监 理 通 知 单

工程名称：池州超威电力有限公司 5.98MW 屋顶分布式光伏发电项目

编号：CW17004-852-0303-005

事由：现场施工质量、成品保护及施工进度

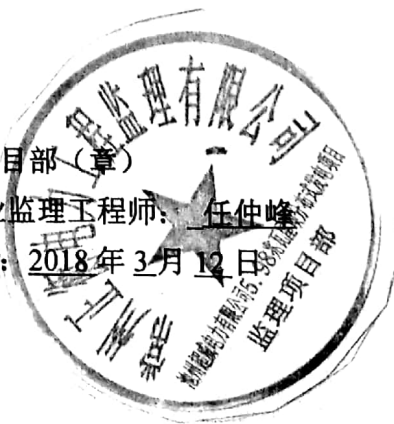
1. 组件接地扁铁焊接不符合 GB50169---2016 规范要求（两倍搭接，三面施焊）
2. 组件搬运过程中存在野蛮施工现象，无任何成品保护意识
3. 接地扁铁焊接部分未进行防腐处理
4. 组件跨接线螺栓未紧固，出现松动等现象
5. 依合同进度要求，目前各工序处于滞后情况，接地焊接进度缓慢需增派人员，请合理安排工作，以保证其进度要求。

现要求，贵单位针对以上问题进行整改，并通知至现场每一位施工人员，严禁再次出现等情况，否则将根据建设单位要求进行严重处罚，现场施工进度请合理安排，以确保合同进度要求，望重视！
